La Promenade des Bains : réaménagement du front de mer entre Port Fréjus et Port Santa-Lucia
Communes de Fréjus et Saint-Raphaël

ACUALISATION DE L'ETUDE D'IMPACT SUITE A L'AVIS DE LA DDTM

Le présent addendum vise à préciser ces points et à indiquer les modifications apportées à l'étude d'impact, ainsi que les pages concernés. Il permet également de valider certains éléments déjà présents dans l'étude d'impact

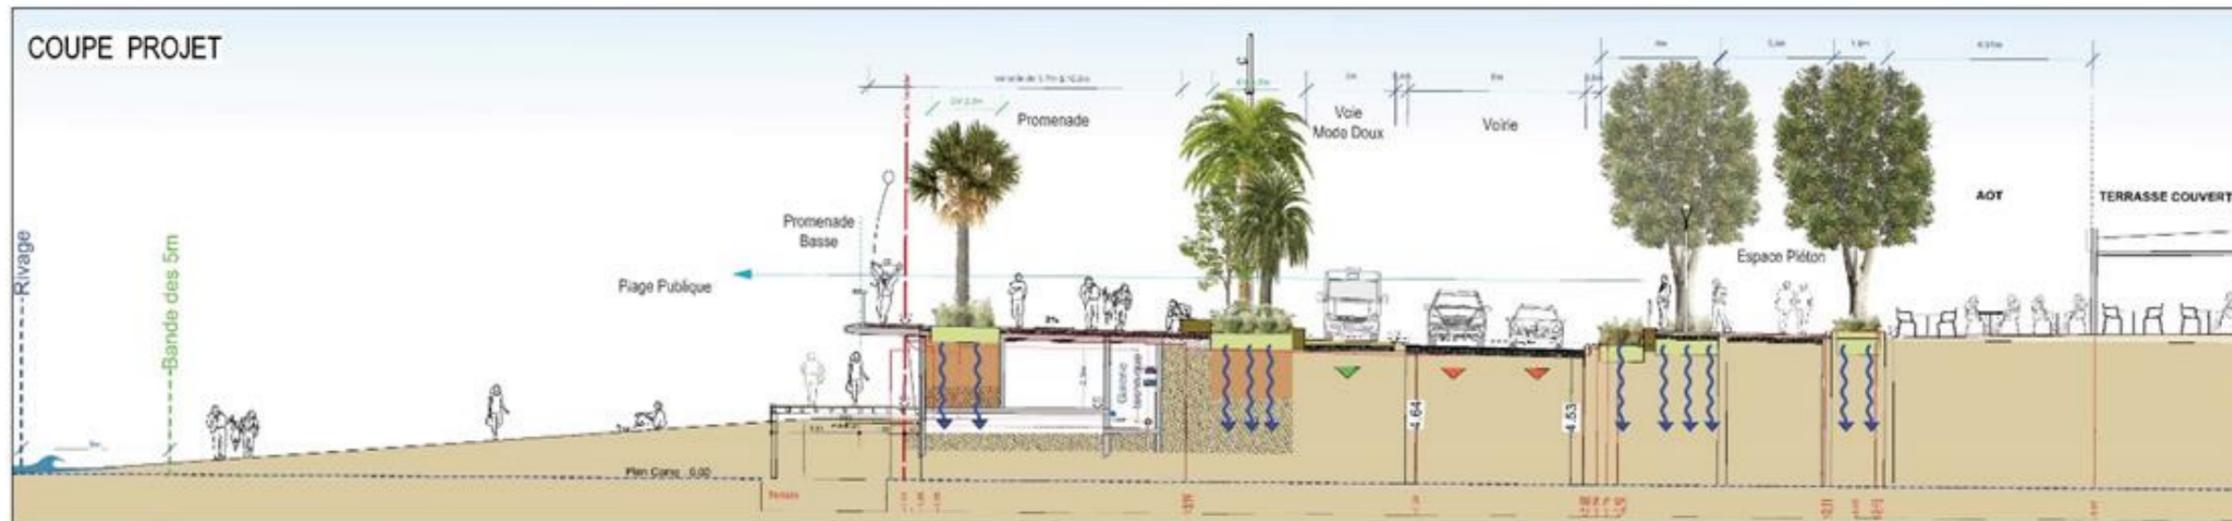
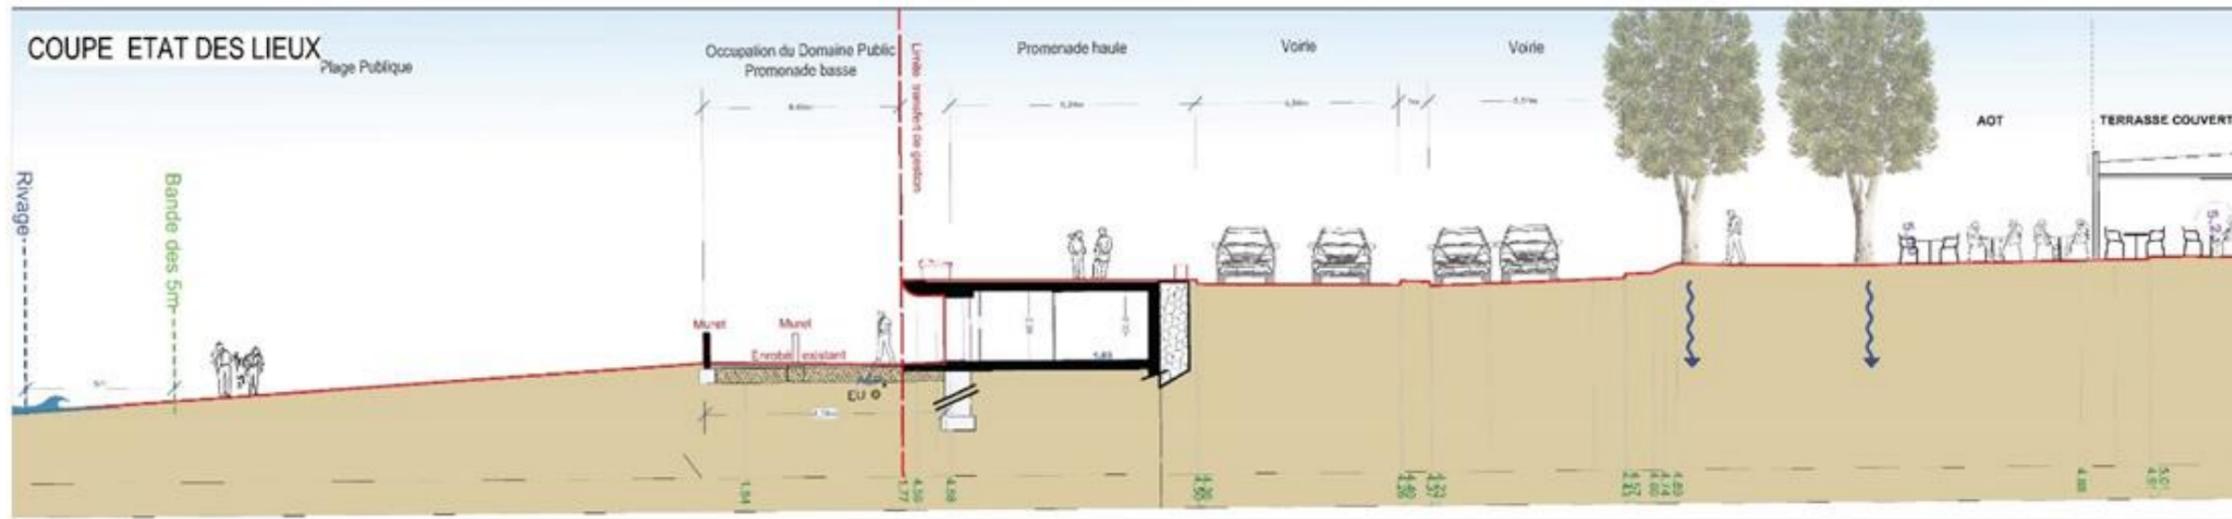
Nous complétons également la coupe de l'état futur présentée dans l'étude d'impact par une coupe de l'état actuel.

Le projet d'ensemble de la promenade des bains représente une surface d'espaces publics de 180 000 m² soit 18 hectares. La spécificité actuelle concernant cet espace littoral est sa très forte minéralité sauf pour la partie Beaurivage qui représente un petit « poumon vert » au sol perméable sur une surface réduite de 10 000 m². La très grande majorité des surfaces (95%) sont actuellement des voiries ou bien des zones de stationnement minérales captées dans les réseaux pluviaux.

La promenade des bains propose un concept général de coulée verte littorale, le projet aux 1000 arbres va permettre, sur les profils en travers type du secteur Saint Raphael centre ou de Fréjus plage, de **ponctuer l'espace de « relais verts », qui sont de larges zones de jardinières plantées, représentant de larges tranchées drainantes** récupérant les eaux pluviales en les intégrant dans le sol sans surcharger les réseaux pluviaux.

La partie réellement désimperméabilisée en surface verte va tripler, en passant à environ **30 000 m²**.

Les grandes jardinières littorales qui assureront un rôle de tranchées drainantes permettront également de capter les eaux pluviales de surface des zones piétonnes et dédiées au mode actifs de déplacement non polluants permettant d'augmenter la surface captée et potentiellement drainée directement dans le sol à **60 000 m² soit 30% de la surface totale** ce qui en milieu urbain est très performant.

II.2 - SUR L'IMPLANTATION ALTIMETRIQUE DE L'OUVRAGE DU VEILLAT – COMPLEMENT AU CHAPITRE II.3.1.3 PAGE 9

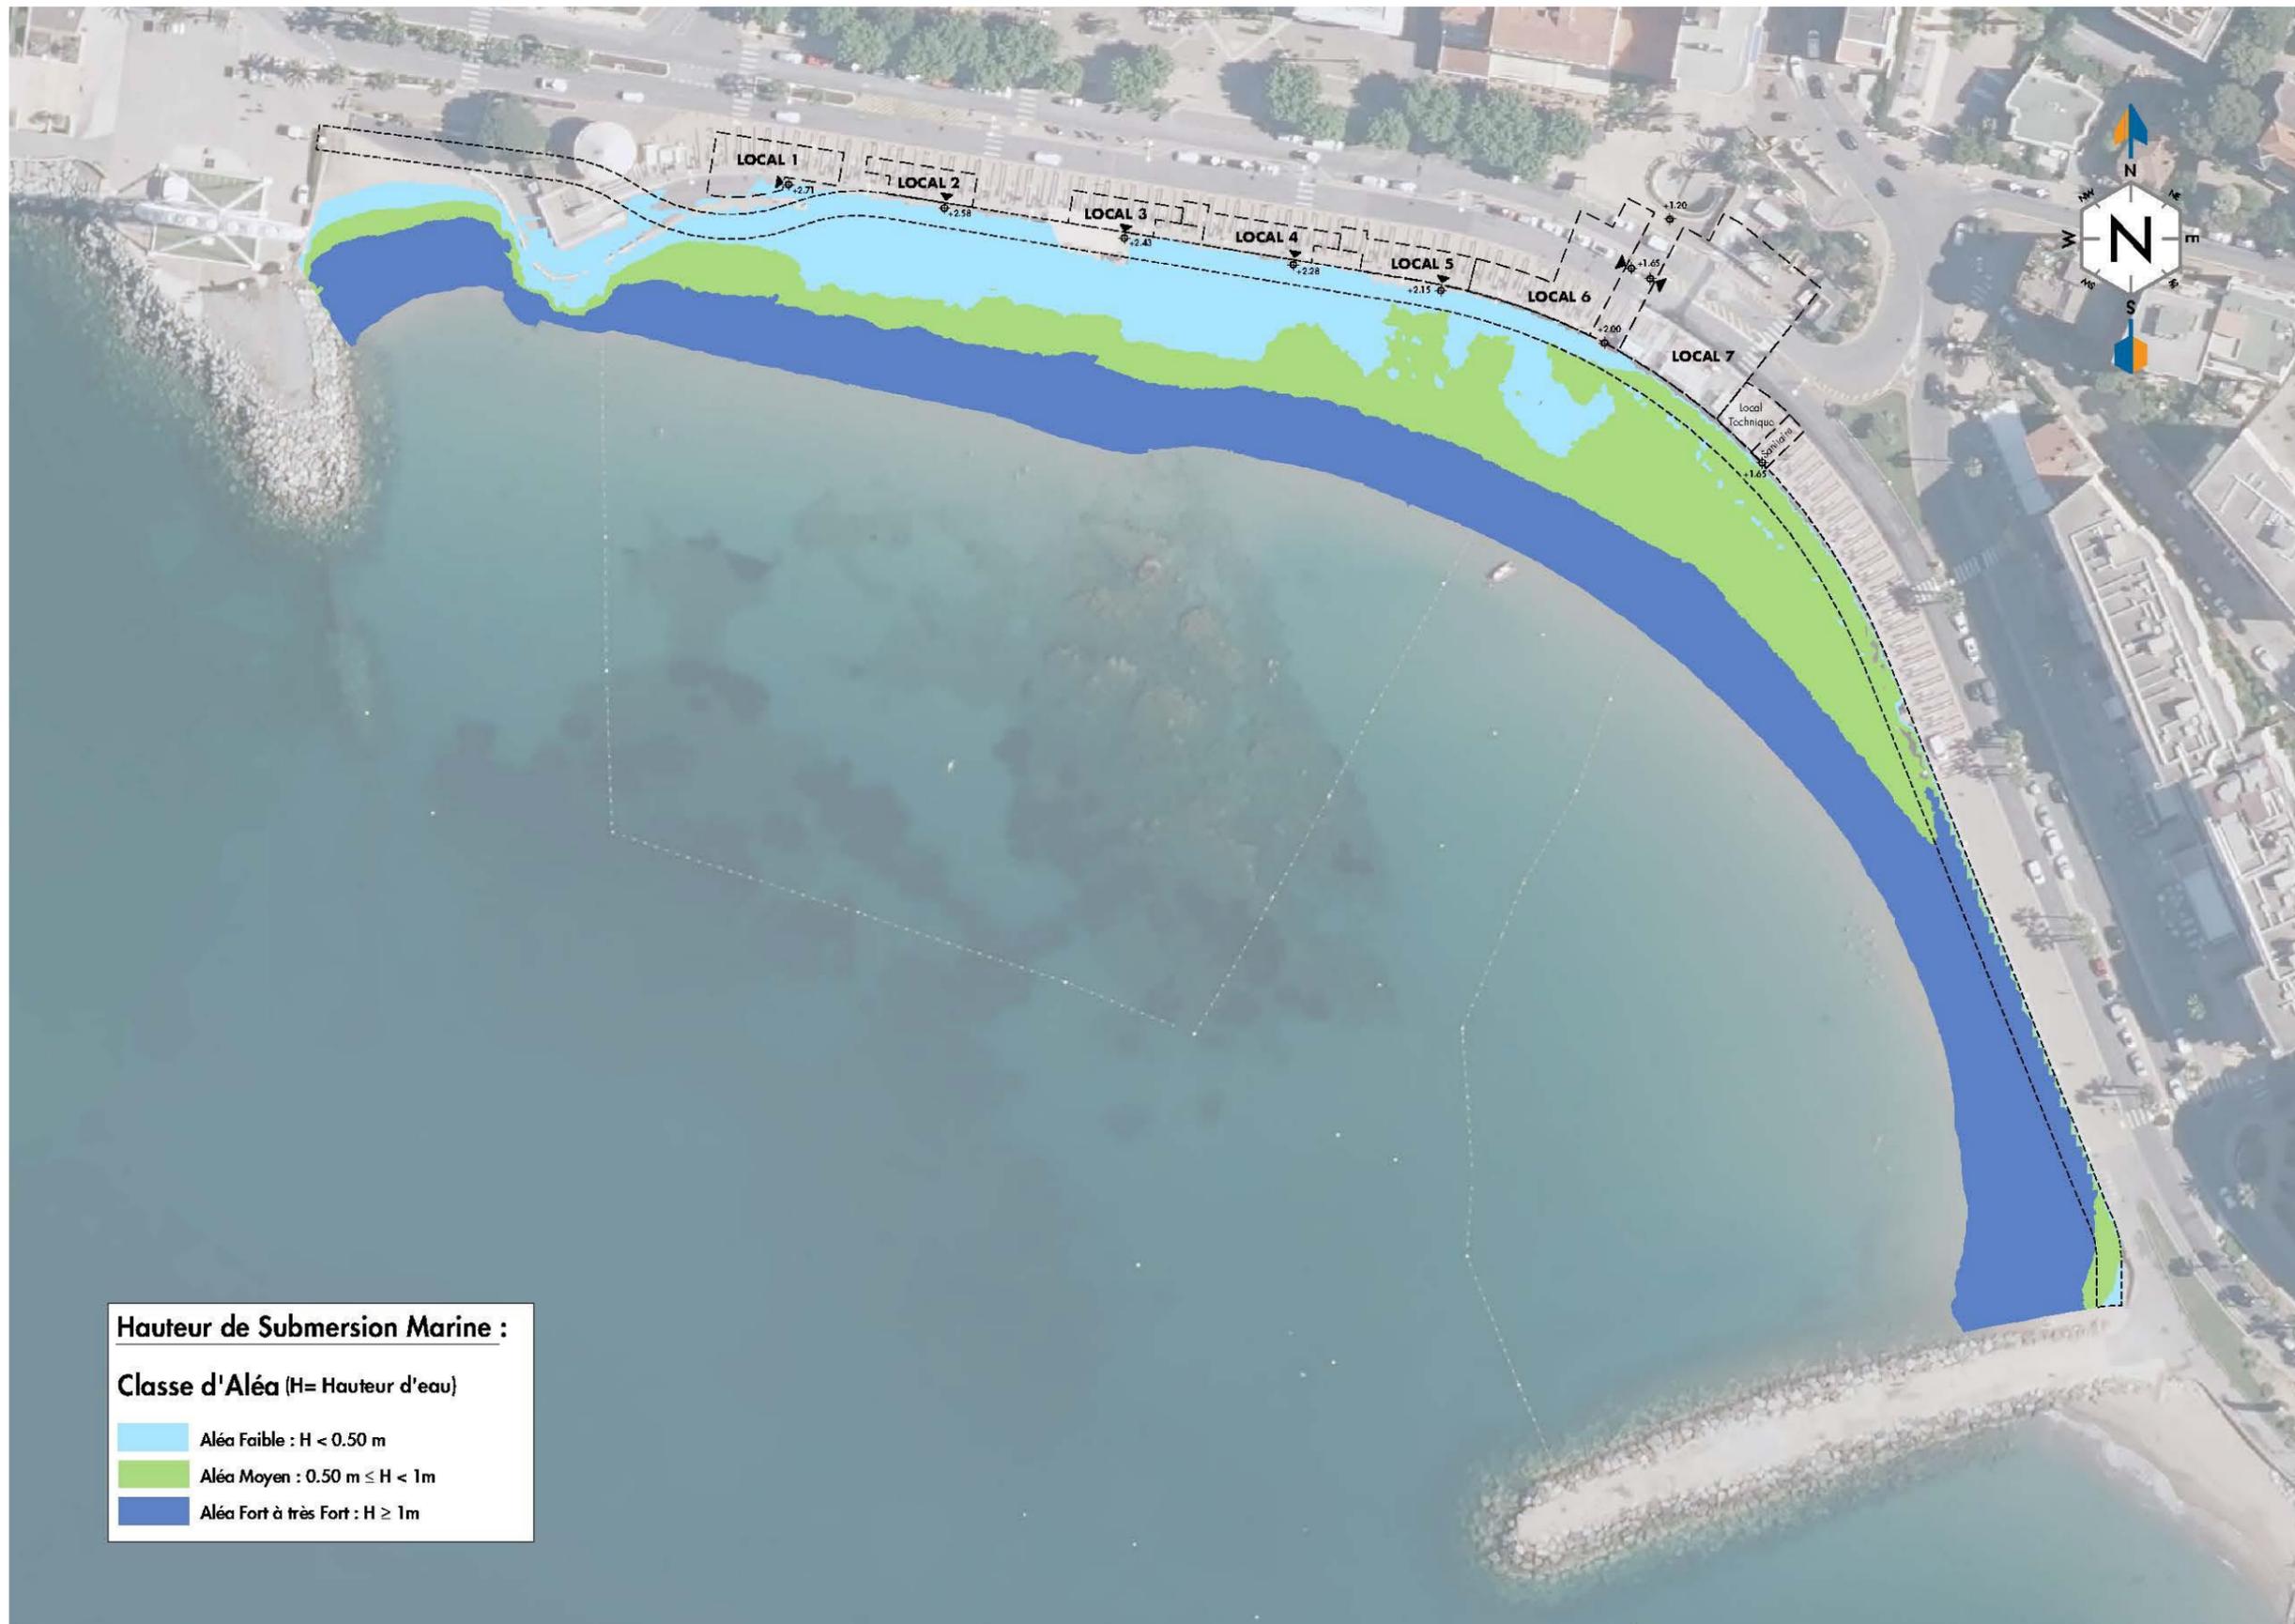
Le projet de la promenade des bains, prévoit une opération majeure visant à enlever une très grande partie de l'eutrophisation actuelle de la plage naturelle du Veillat.

Pour l'ouvrage de génie civil existant et obsolète, un diagnostic de la structure existante montre son état avancé de dégradation. Il a donc été décidé d'opter en grande partie pour une opération de démolition et reconstruction de l'ouvrage sans changement notable de destinations, les usages étant liés à la teneur balnéaire des lieux.

Pour l'implantation de ce nouvel ouvrage quasi-place pour place, l'altimétrie des seuils et planchers des locaux du projet a été ajustée pour respecter au mieux les recommandations du PAC submersion de 2019 (surcote centennale, vagues de PR 100 ans, hausse du niveau marin de +0.6 m à horizon 2100).

- **Locaux 1 à 5** au droit de la zone d'aléa faible : côté seuil et plancher + 0.7 m du TN (minimum)
- **Local 6** au droit de la zone d'aléa faible : absence d'ouverture ou d'accès côté plage (contrainte de hauteur sous plafond)
- **Local 7** au droit de la zone d'aléa moyen : absence d'ouverture ou d'accès côté plage (contrainte de hauteur sous plafond)
- **Un petit local sanitaire** est prévu en aile droite du local technique après le local 7. Des sanitaires existent déjà aujourd'hui dans cette cellule : les travaux d'aménagement sont donc prévus sans changement de destination et sont ainsi admis sans contrainte de cote de plancher. La cote seuil et plancher est néanmoins située à + 0.5 m du TN plage actuelle, et un système de porte étanche est prévu pour une mise en sécurité en cas de coup de mer est en outre prévu.
- Aucun local au droit de la zone d'aléa fort/très fort

II.3 - MATERIAUX AU SOL : MODIFICATION DU CHAPITRE II.3.4.1. EN PAGE 14-15

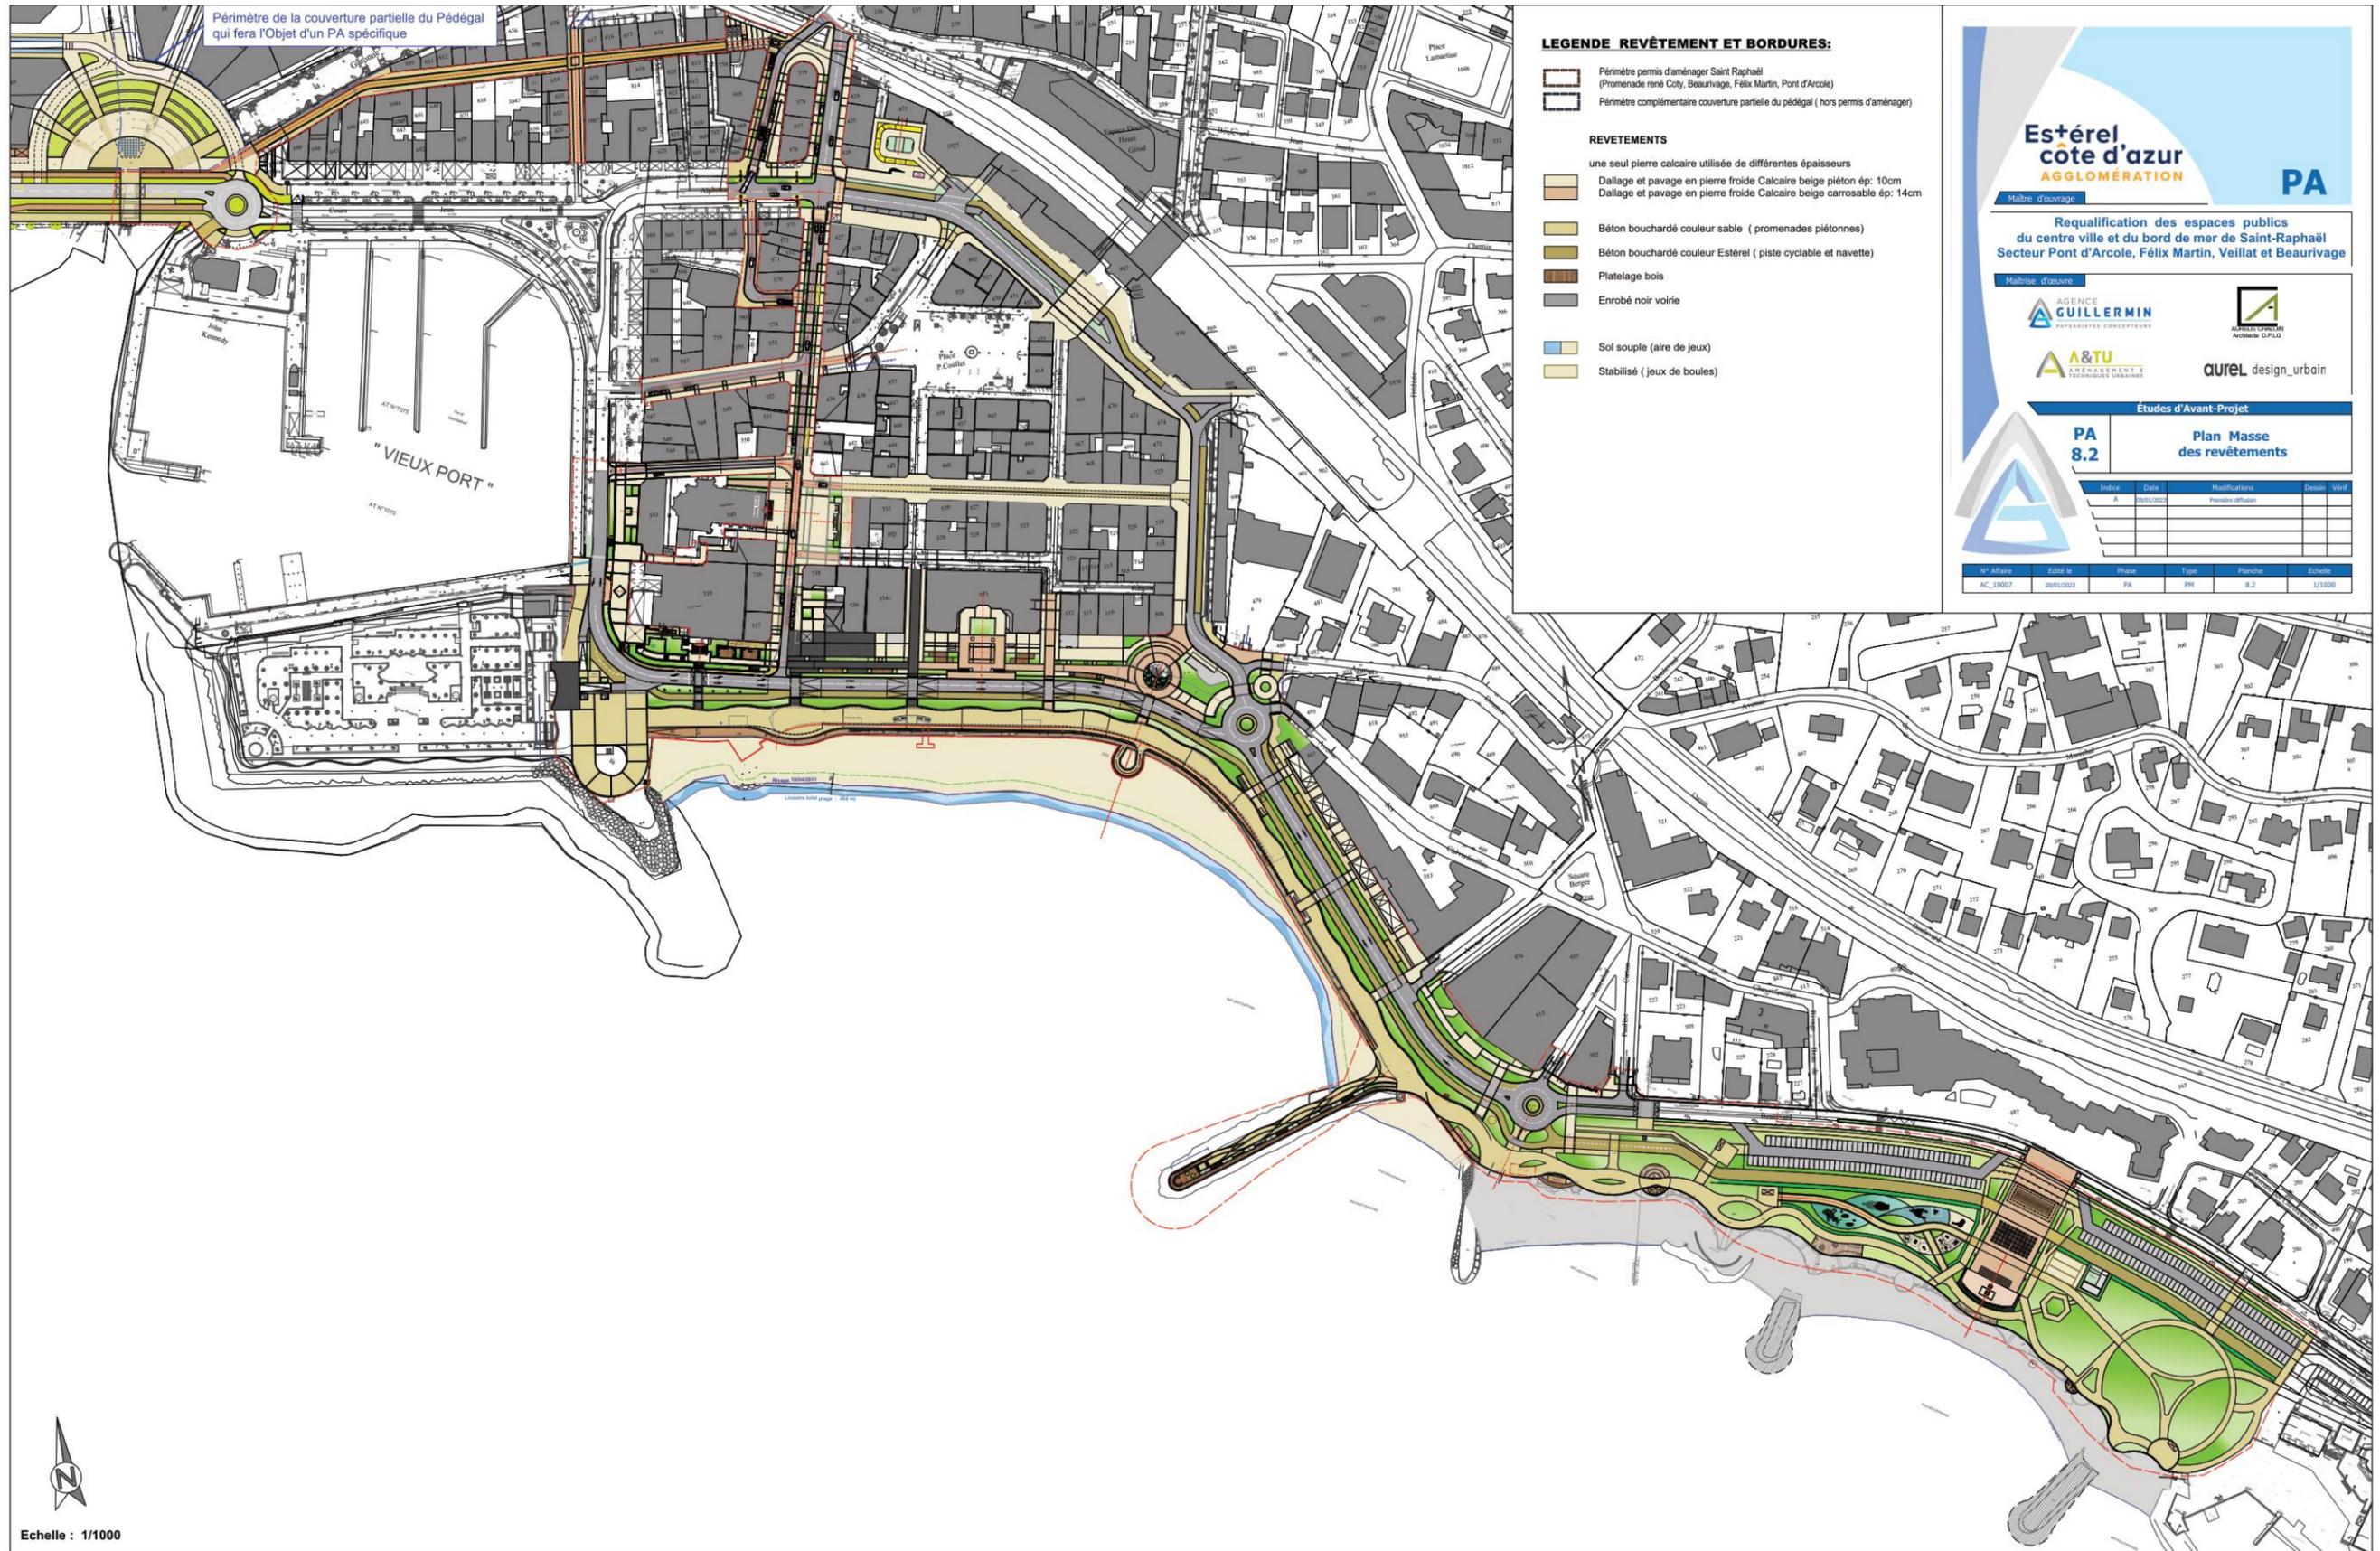
Hormis les zones circulées par les véhicules en enrobé gris, la palette a été réduite à 3 matériaux :

- l'enrobé gris sera mise en œuvre pour les zones circulées par les véhicules,
- la pierre calcaire froide en tant que matériau noble est utilisée sous toutes ses formes possibles : bordure, emmarchement, couverture sur muret, bandes structurantes, pavage et dallage. C'est le matériau qui structure du projet et les calepinages de placettes ne prévoient qu'un seul matériau,
- les bétons bouchardés : ils sont utilisés sur les zones de promenades piétonnes en complément de la pierre calcaire ou sur la piste modes doux réservés aux vélos et navette électrique. 2 couleurs (Couleur sable et Estérel) pour des raisons de contrastes visuels et donc de sécurité des usagers aux croisements des passages piétons.

La palette des matériaux est donc particulièrement limitée et doit participer en termes de teinte à un camaïeu de couleur chaude de type crème beige à couleur « Estérel » clair pour certains bétons.

[Le plan en page suivante remplace le plan de la page 15.](#)
